ADDENDA

Addenda : **C-01**

Nom du projet : **Établissement la Macaza**
de projet : 2012-897

ADDENDA C-01
DRAINAGE DU PUIT D'ACCÈS

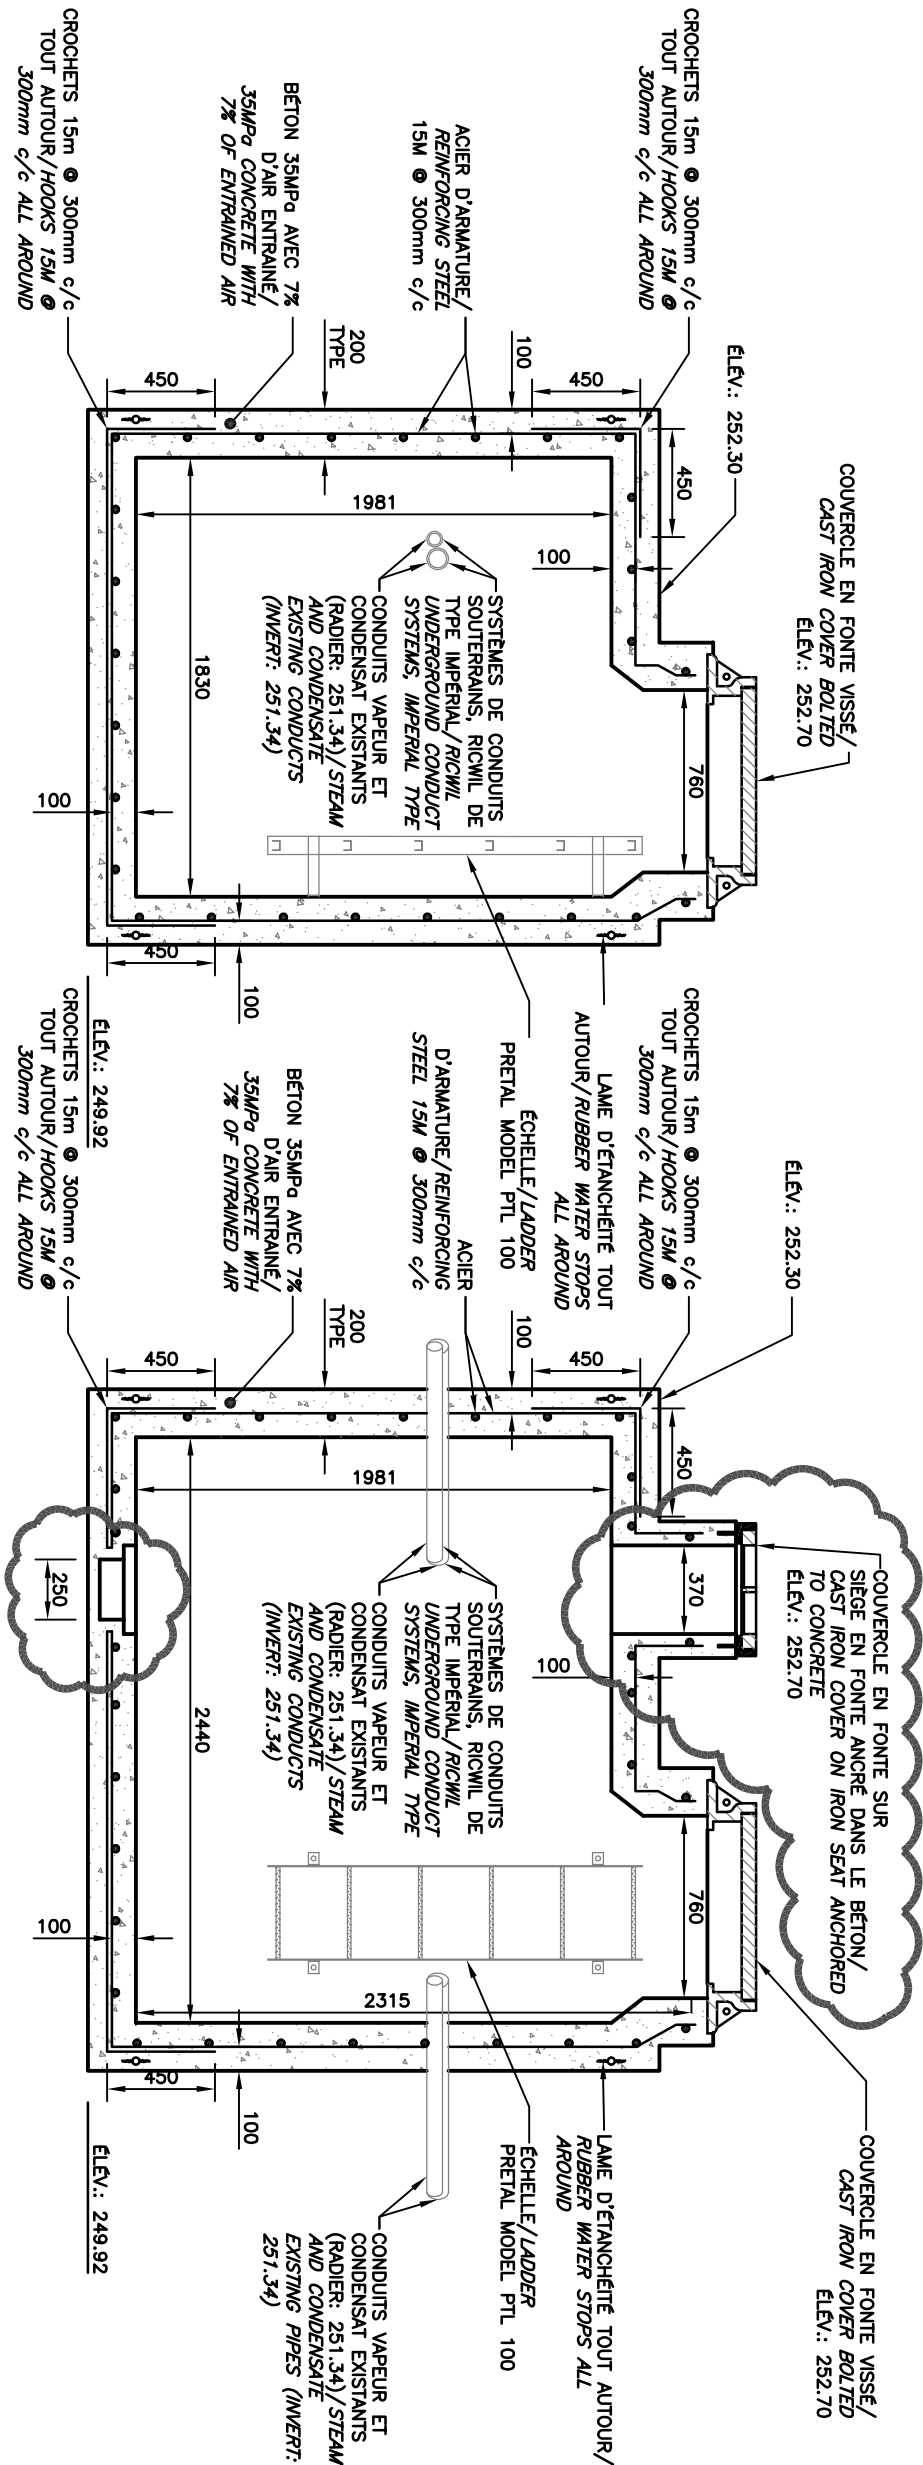
4. Le détail-type du puits d'accès est modifié pour permettre l'accès à la pompe submersible (cheminée + puits au fond) (voir croquis C-01-2 ci-joint)/*The standard technical detail of the manhole has been modified to create access to the submersible pump (shaft + pit) (see drawing C-01-2 enclosed);*
